III/33347 Suchdol, dopravně bezpečnostní opatření

Oprava komunikace, parkovací stání - KSÚS

Změnový list

01.II

Vzorový řez - ZBV1- SANACE KRAJŮ VOZOVKY v rozsahu staničení 0,045 - 0,260 km směr Dobřeň

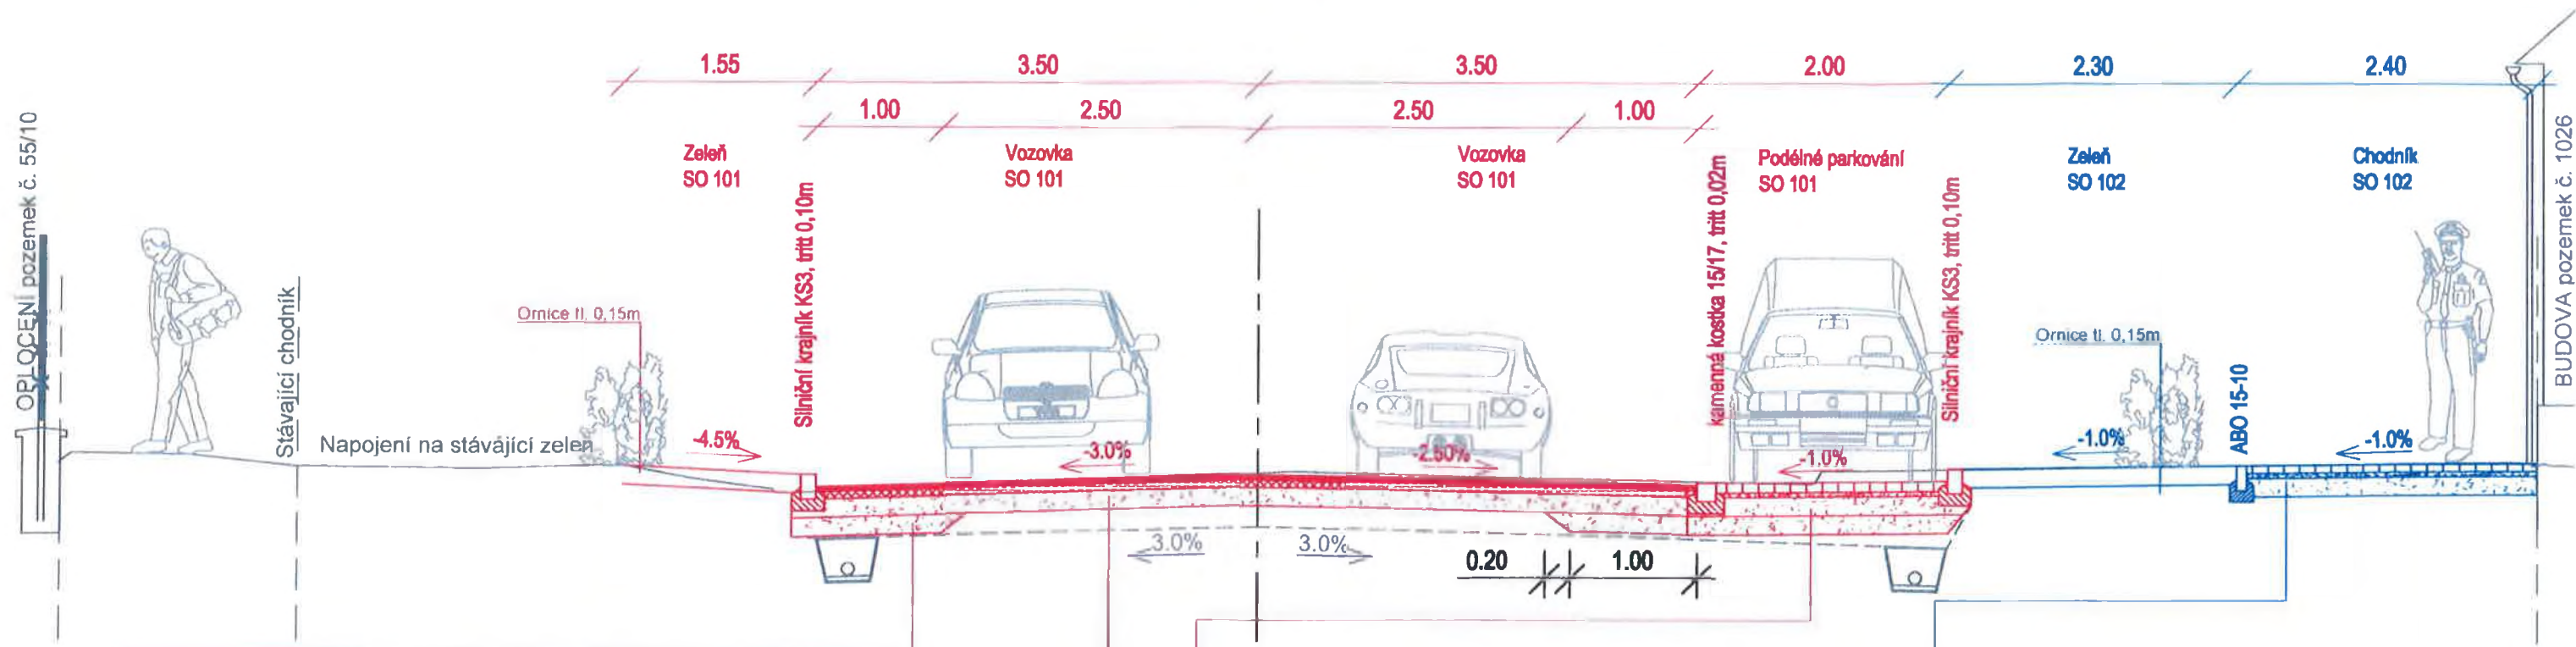
Zesílení konstrukce vozovky ve staničení km 0,045 - 0,260 – ZBV1 (změna během výstavby 1):

Na základě nevyhovujících výsledku statických zatěžovacích zkoušek provedených při okrajích stávající vozovky v rozsahu staničení km 0,045 – 0,260 (podrobněji viz Protokol o zkoušce 2018/385 zpracovaný Ústavem stavebního inženýrství s.r.o., se sídlem v Pardubicích) bylo doporučeno sanovat oba okraje vozovky v šířce 1,0 m. Neúnosné podloží bude nahrazeno v daném staničení novou nestmelenou vrstvou ze ŠD_A v tloušťce 0,15 m. Podrobněji viz vzorový řez ZBV1 – sanace okrajů vozovky.

V souvislosti s úpravou technického řešení budou navýšeny položky související se sanací podloží (odtěžení nestmelených a stmelených konstrukčních vrstev, skládkovné, realizace nové vrstvy ze šterkodrtí ŠD_A v tloušťce 0,15 m dle ČSN EN 13 285).

Autorský dozor souhlasí s provedením ZBV1 (změna během výstavby 1) oproti schválené projektové dokumentaci RDS, jejíž provedení je z hlediska kvality nutné pro zdárné dokončení opravy komunikace III/33347 v obci Suchdol u Kutné Hory v rozsahu staničení km 0,045 -0,260.

1. Odfрезování stávající obrusné, ložné a podkladní asf. vrstvy v tl. až 170 mm
2. Vybourání nestmelených vrstev max. 80 mm
3. Celkově bude provedena výměna konstrukčních vrstev v tl. 250 mm
4. Kontrola stávajících nestmelených podkladních vrstev vozovky
5. ŠD_A 0/63 150 mm (ČSN EN 13 285)
zesílení konstrukce pouze v krajích vozovky (max. 1m)
6. ŠD_A 0/63 150 mm (ČSN EN 13 285)
7. Infiltrační postřik C 60 BP 3 0,5 kg/m² (ČSN EN 13 808)
8. ACP16 S 60 mm (ČSN EN 13 108-1)
9. Spojovací postřik C 60 BP 6 0,2 kg/m² (ČSN EN 13 808)
10. ACO11+ 40 mm (ČSN EN 13 108-1)
